*Oggetto:* [ID\_VIP 7319] Progetto di un impianto Eolico composto da n. 7 aerogeneratori, da 6 MW ciascuno, denominato "Phobos" della potenza complessiva di 42 MW e delle relative opere civili ed elettriche connesse ed infrastrutture indispensabili da realizzarsi nei Comuni di Castel Giorgio (TR) e Orvieto (TR).

Proponente: società RWE Renewables Italia S.r.l.

**Parere tecnico istruttorio della Soprintendenza Speciale per il PNRR.**

*Fig. 1 - Scorcio del lago di Bolsena con l'abitato di Marta, sullo sfondo gli aerogeneratori dell'impianto eolico realizzato nel comune di Piansano.*

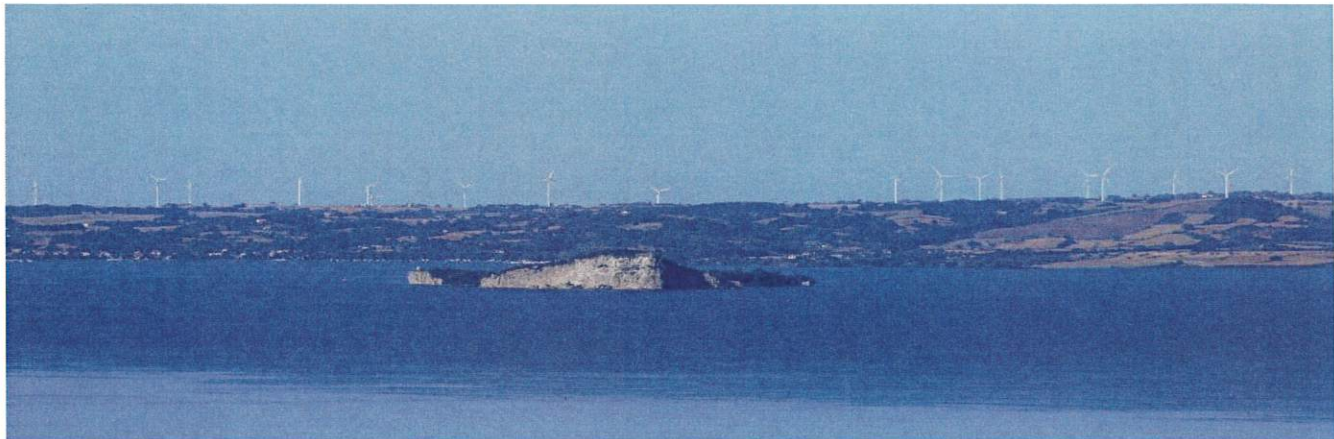
In primo luogo occorre precisare che **la realizzazione dell'impianto eolico oggi presente nel fronte sud, composto da aerogeneratori di 130 m fuori terra, ha già introdotto forti alterazioni alla conca del lago di Bolsena**, come documentato anche dalla documentazione fotografica prodotta sopra (figg. 1-2): prima tra tutti la radicale mutazione della parte meridionale della conca del lago, oggi segnata dall'imponente 'corona' di torri eoliche. Tale modifica, per ovvi motivi, non è stata assorbita dal contesto paesaggistico e ha finito per impattare e stravolgere la relativa porzione della catena vulsina che circonda il lago, risultando visibile con evidenza da innumerevoli luoghi panoramici e da quasi tutti i centri storici che punteggiano il periplo (Montefiascone, Capodimonte, Gradoli, San Lorenzo Nuovo, Bolsena ecc.).

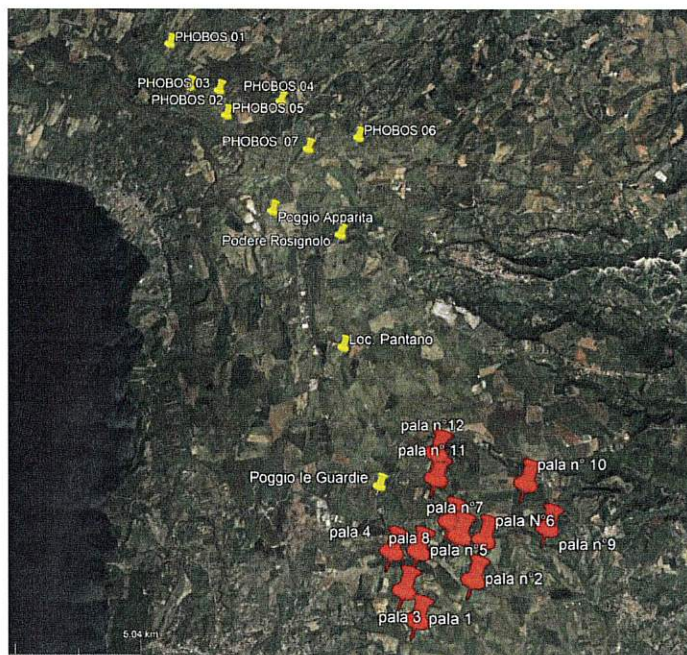
Pertanto risulta opportuno valutare le opere di cui trattasi e i relativi impatti sia rispetto ai vari aerogeneratori (singoli) autorizzati con potenza lievemente inferiore ad 1 Mw, opere che sviluppano comunque l'importante altezza di 100 m fuori dal piano di campagna, sia rispetto al più grande impianto previsto a nord di Viterbo e di Montefiascone (progetto della dalla società Fred. Olsen Renewables Italia s.r.l.), composto da ben 13 aerogeneratori alti addirittura 250 m.

Fig. 7 – candidatura UNESCO del sito “Paesaggio culturale di Civita di Bagnoregio”, planimetria con individuazione della core zone (in rosso) e della buffer zone (in verde).

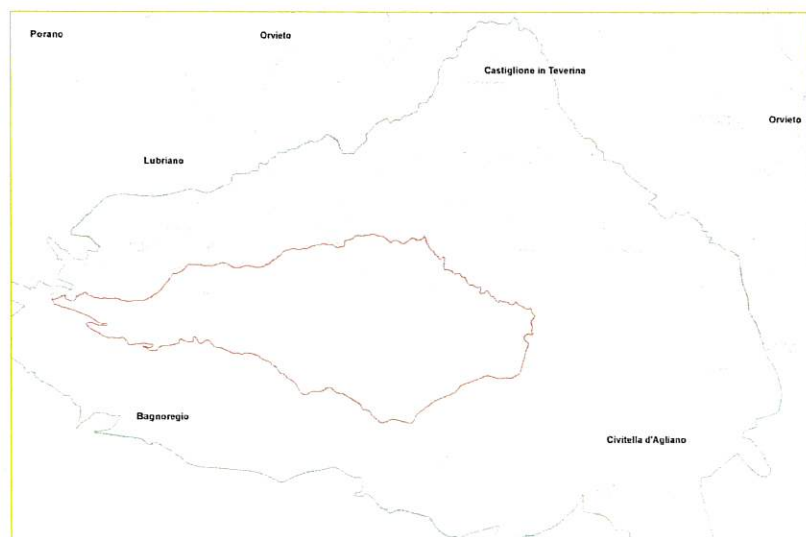
Come precisato nella nota di richiesta di integrazione documentale del MiC, la candidatura in oggetto, attualmente in fase di valutazione, riguarda non solo la frazione di Civita di Bagnoregio, ma un ambito paesaggistico ben più ampio (*core zone*, in rosso in fig. 20), ossia l'intera valle dei Calanchi. La *Buffer zone* (in verde in fig. 20), inoltre, si estende ancora oltre, abbracciando i comuni di Civitella d'Agliano, Lubriano, Castiglione in Teverina e coprendo un'ampia parte del territorio comunale di Bagnoregio. La Proponente ha dimostrato che gli aerogeneratori Phobos non sarebbero visibili da Civita di Bagnoregio, tralasciando però le altre aree della *core zone* (che abbraccia anche l'intero centro storico di Bagnoregio). Proprio per tale motivo il MiC aveva richiesto nelle richieste di integrazioni di valutare la visibilità dell'impianto dal colle di San Francesco Nuovo a Bagnoregio, area ben distante da Civita di Bagnoregio eppure parte integrante del sito UNESCO proposto.

*Fig. 8, particolare dell'elaborato:*

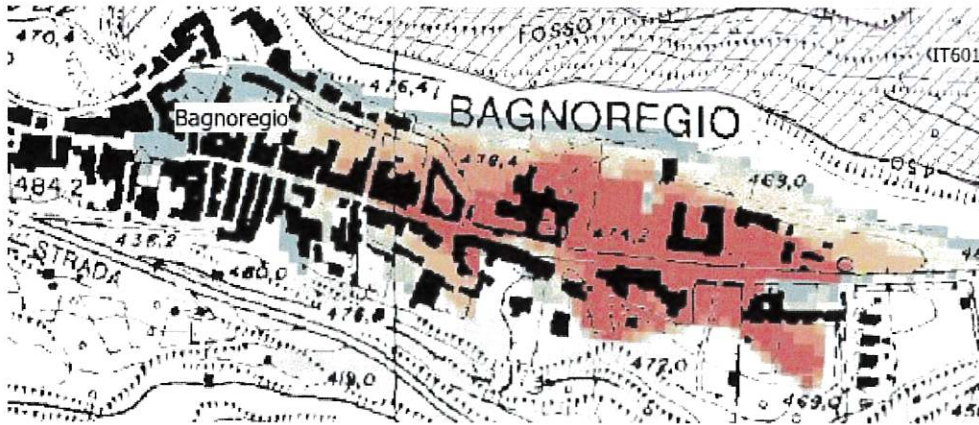
Si segnala inoltre come, stando alla carta di visibilità (PEOS\_S02\_06\_a Carte della visibilita di dettaglio\_1\_3, fig. 21) l'impianto risulterebbe fortemente visibile da una parte significativa del centro storico di Bagnoregio, in particolare da Piazza Sant'Agostino e dalle aree limitrofe, dove insistono diversi beni di interesse culturale, compreso il palazzo Comunale. Tale area come già precisato è parte integrante della *core zone* del sito UNESCO oggetto di candidatura e in corso di valutazione.
